Canada Parks Agency
Restoration of Grande-Grave wharf – Forillon National
park
Project N° 1413-5
Addendum n° 02

MODIFICATIONS ON PLANS AND SPECIFICATIONS

VUE EN PLAN
ÉCHELLE 1:200

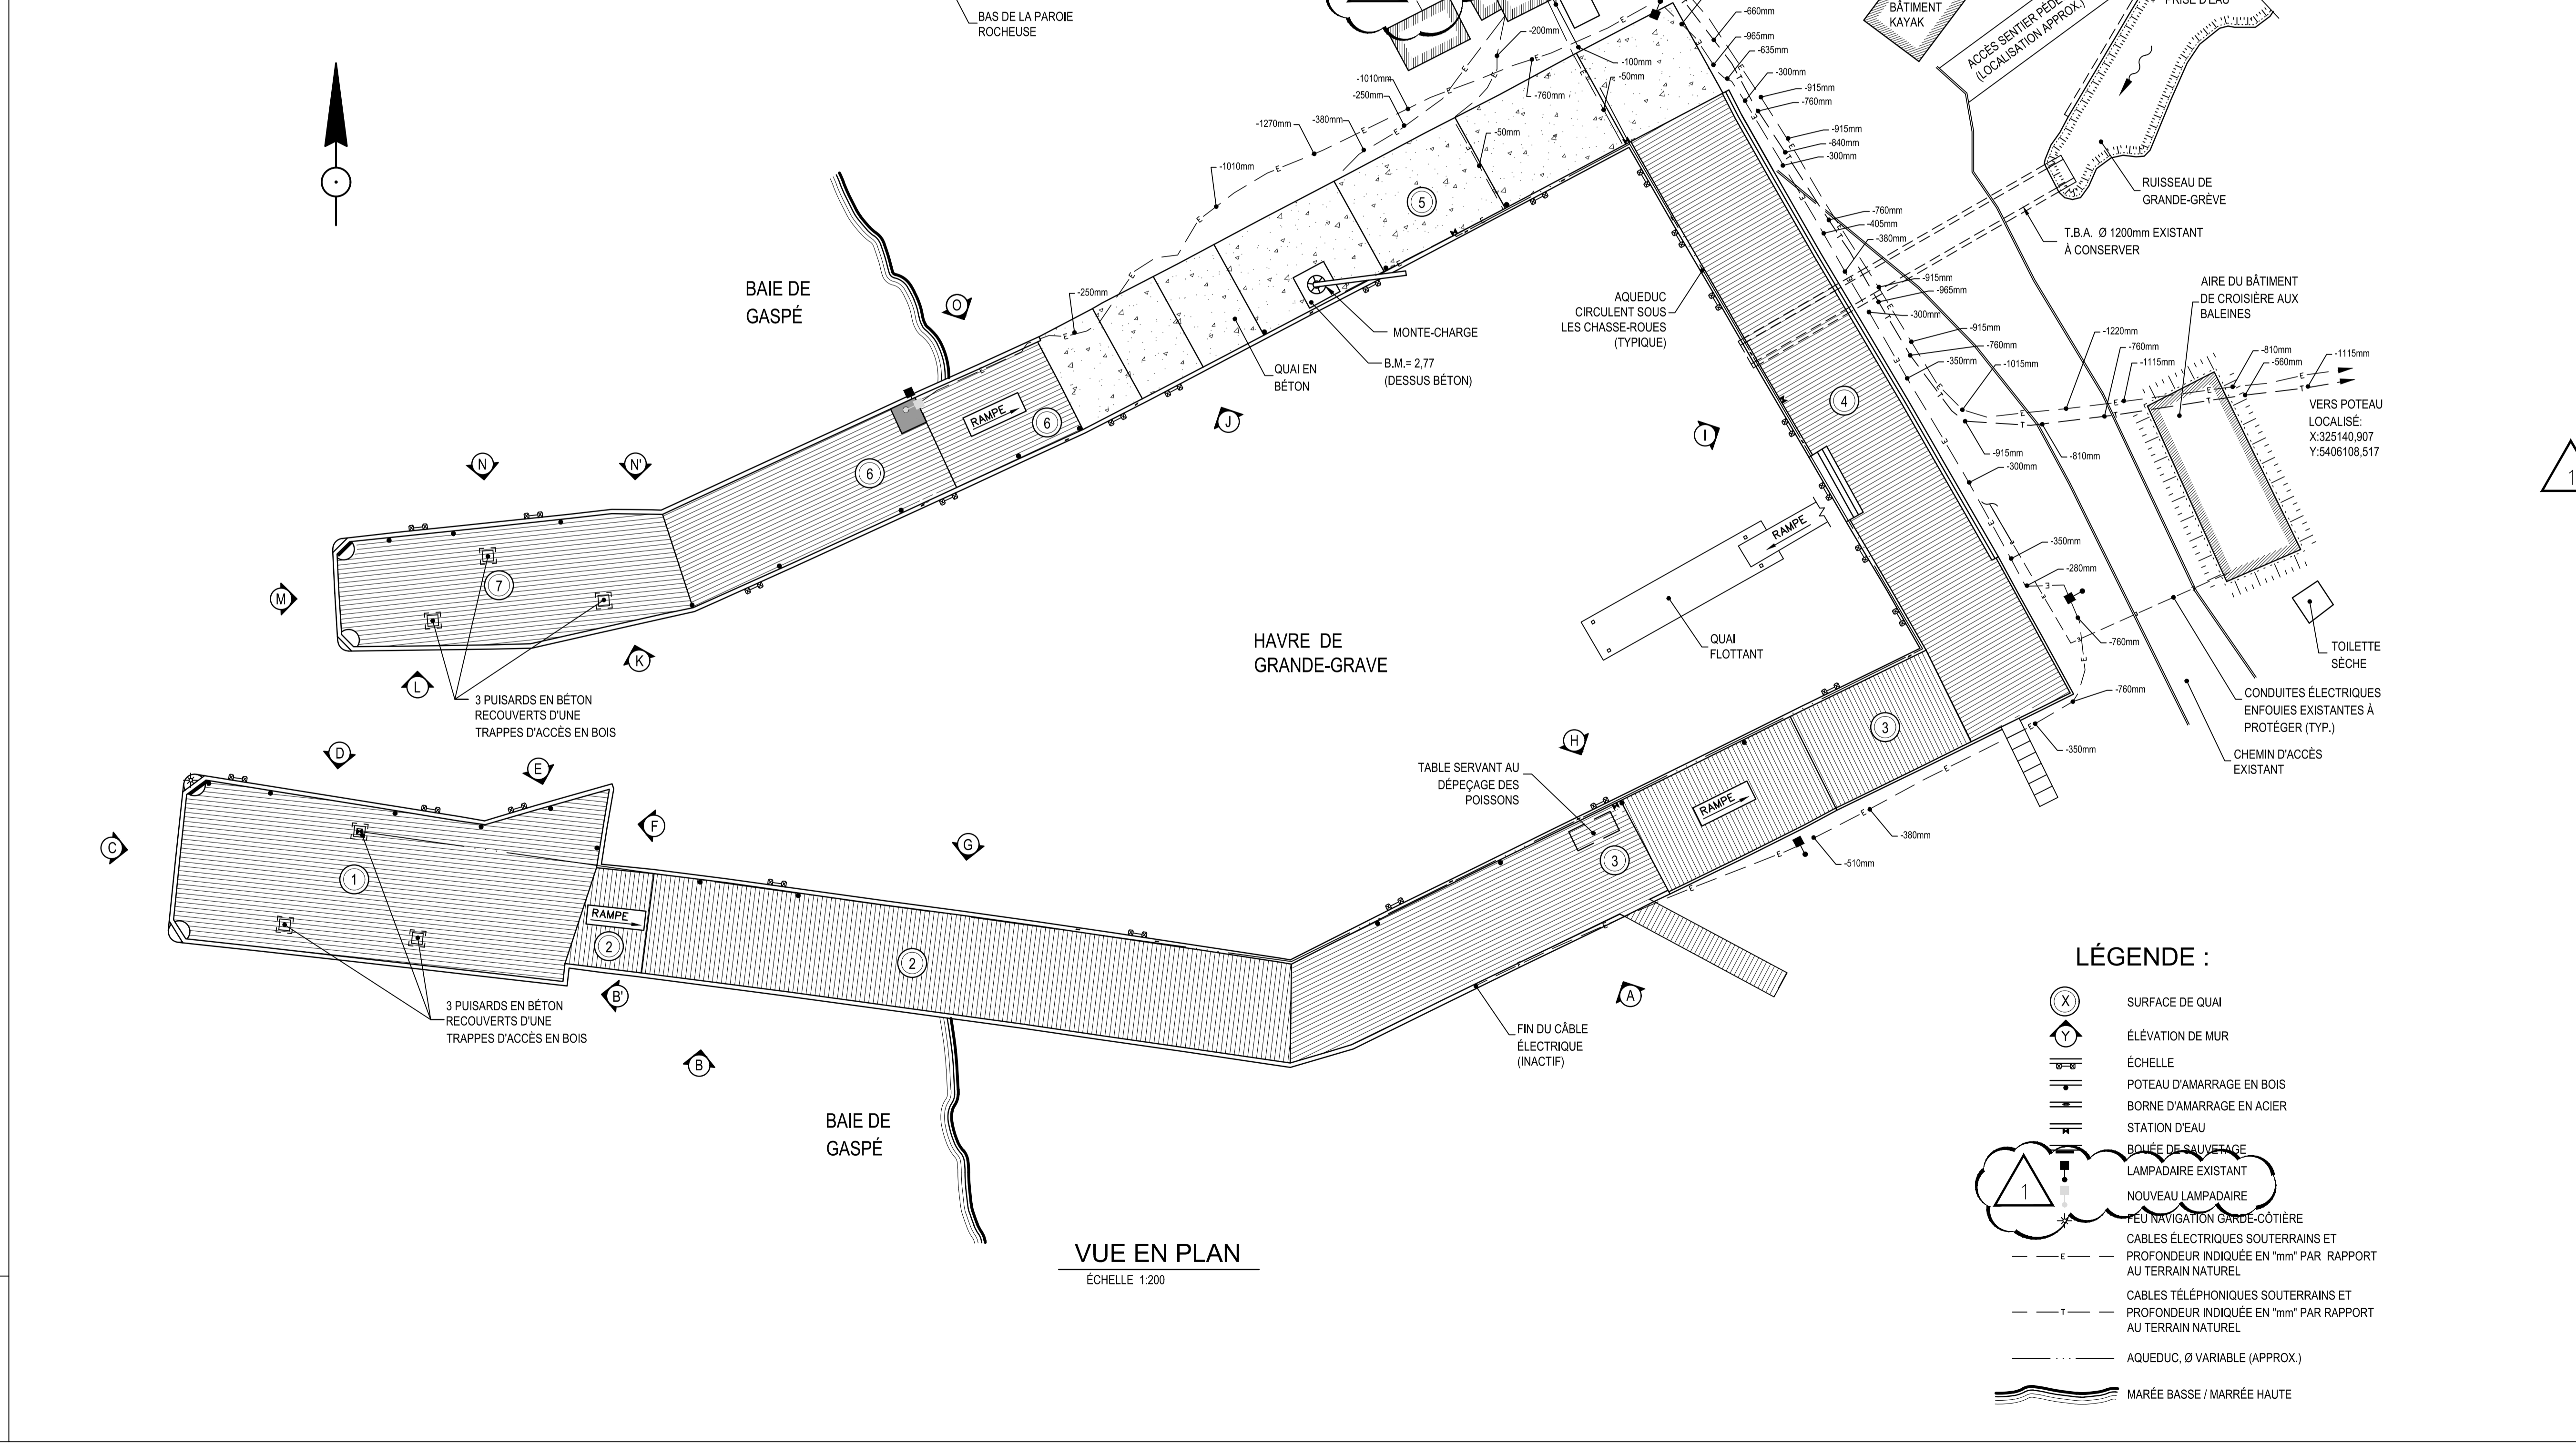
1.1 Modifications on plans, sheet 2 is cancelled and replaced by sheet 2 – Addendum n° 2:

- Addition of an underground electrical conduit between the fishermen's building and the adjacent building.

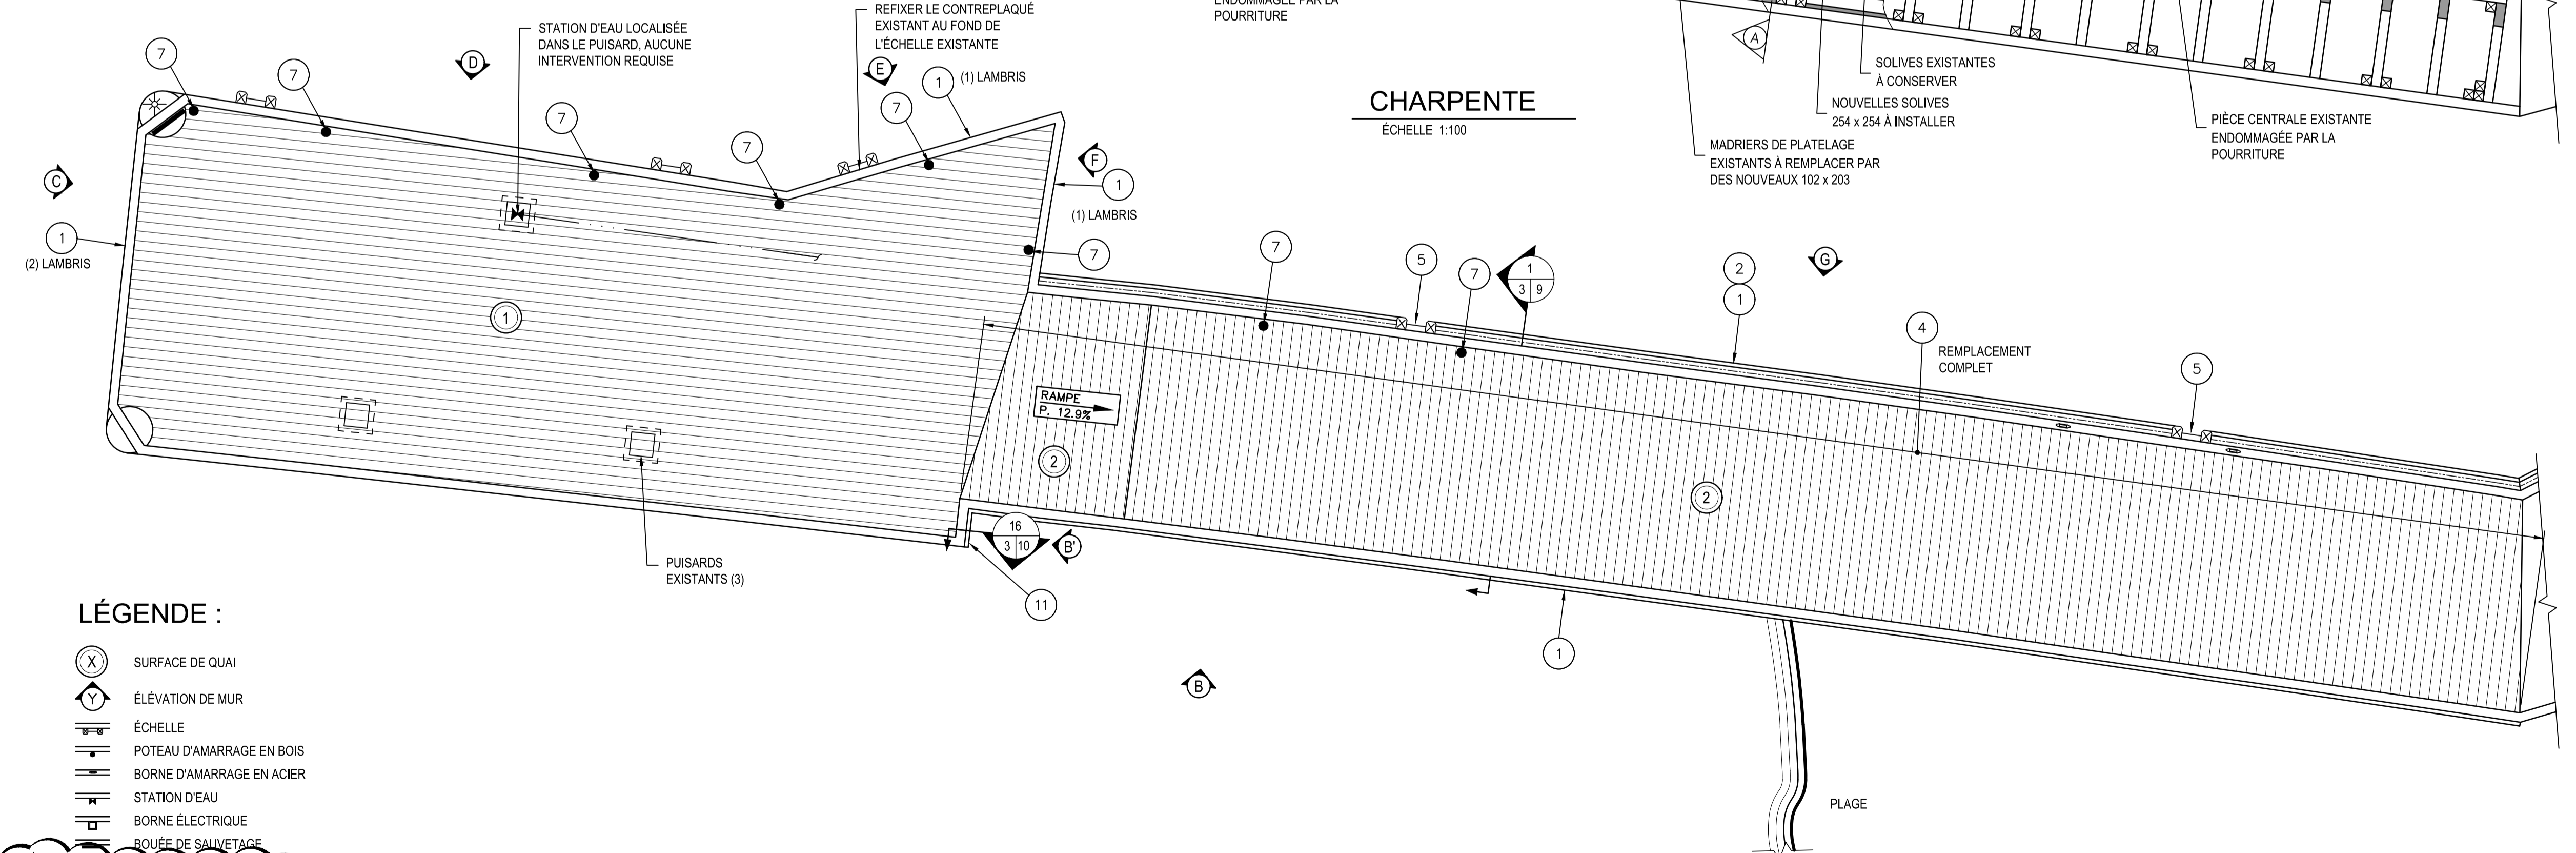
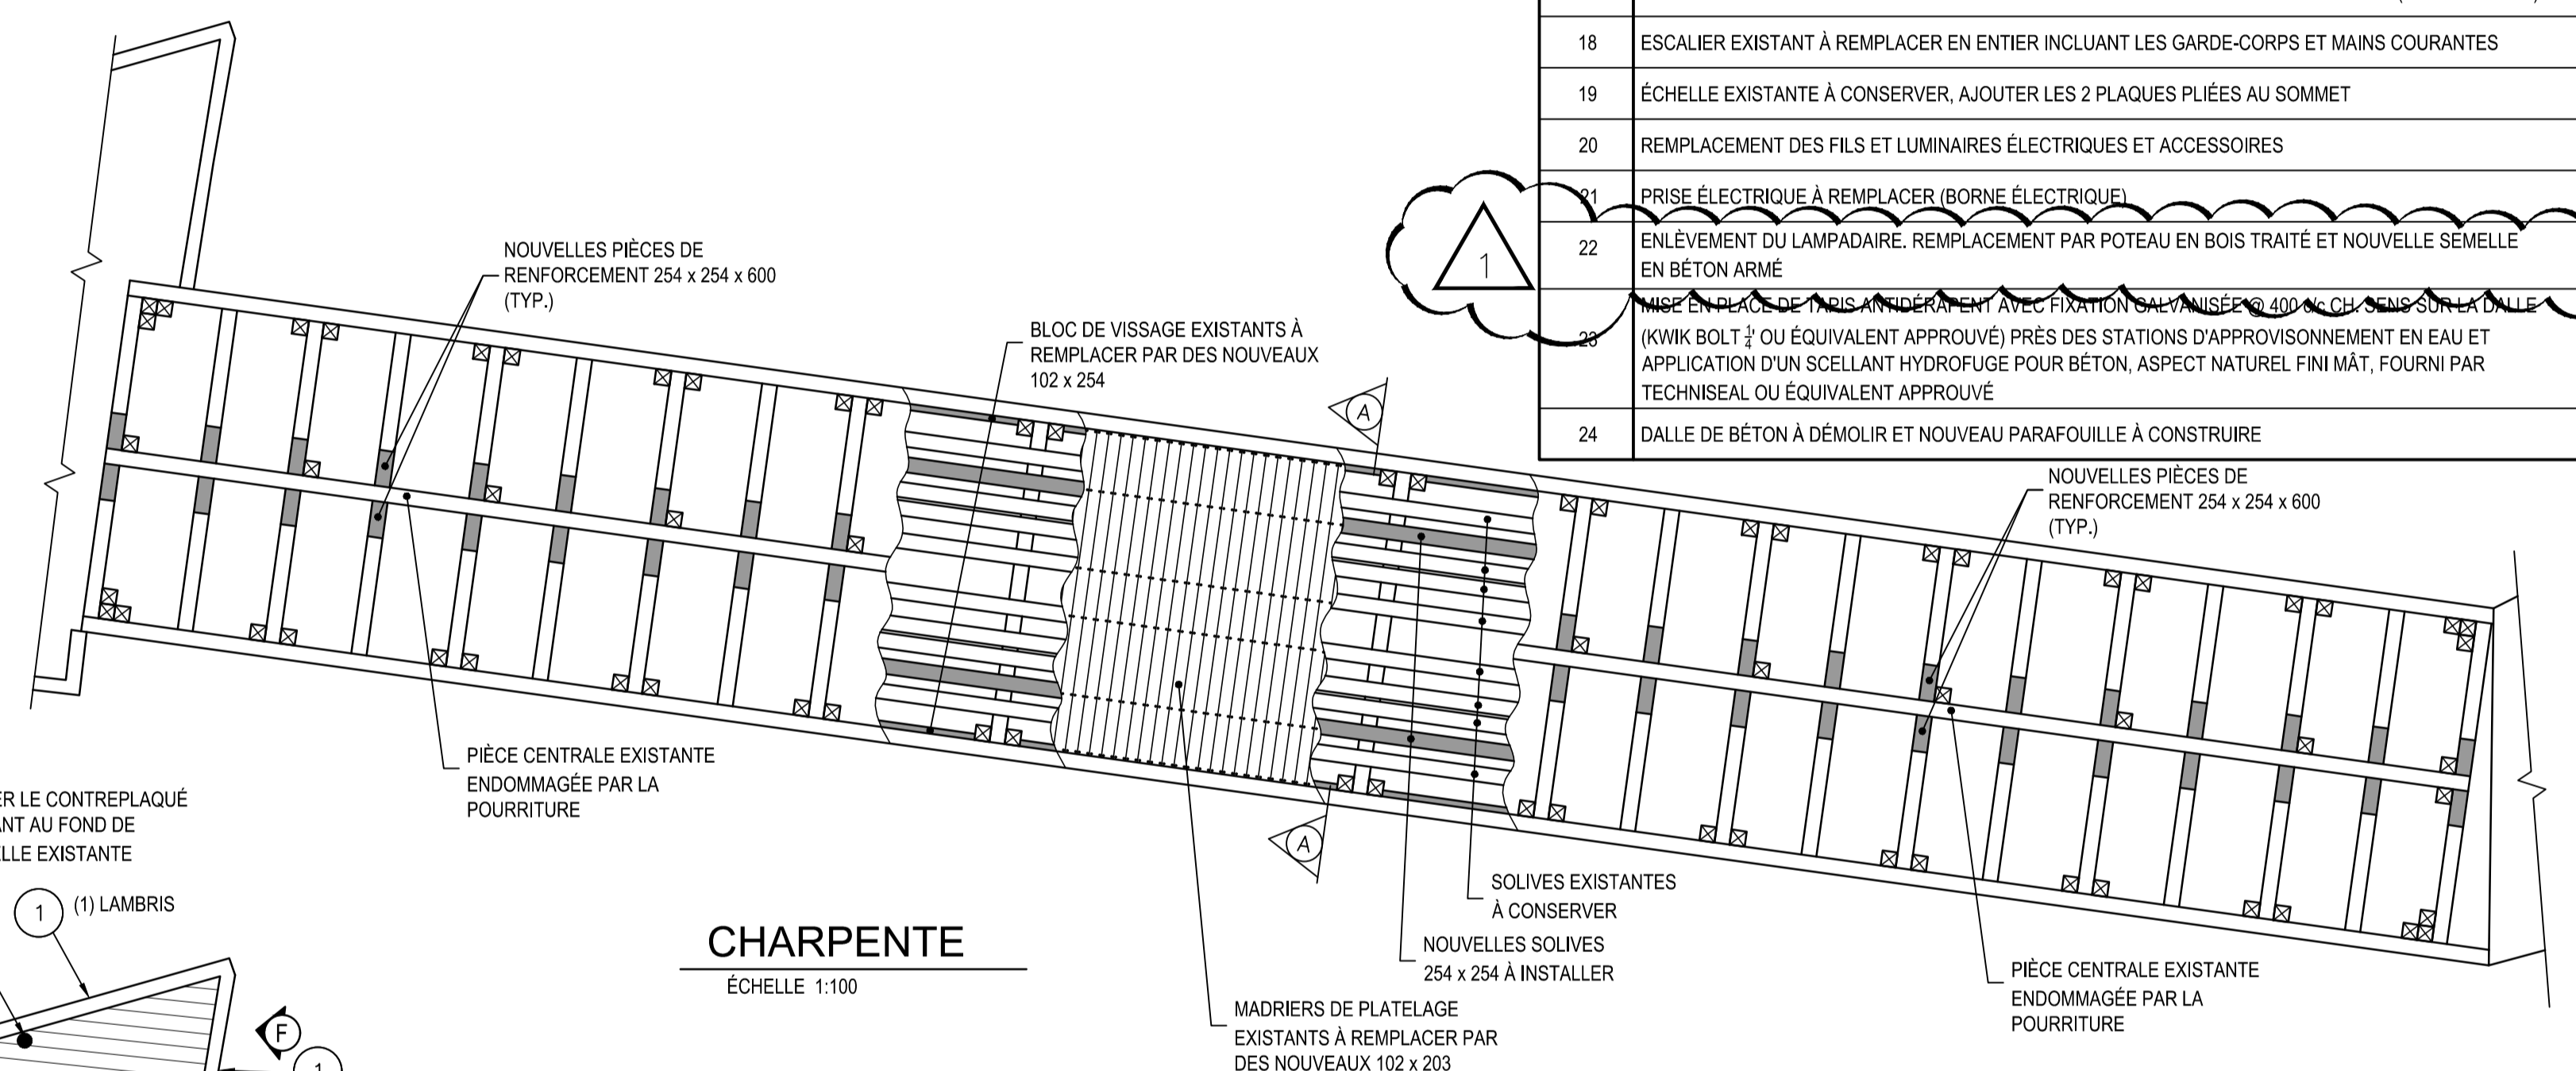
1.2 Modifications on plans, sheet 03 is cancelled and replaced by sheet 3 – Addendum n° 2:

- Amendment to description of intervention n° 22.
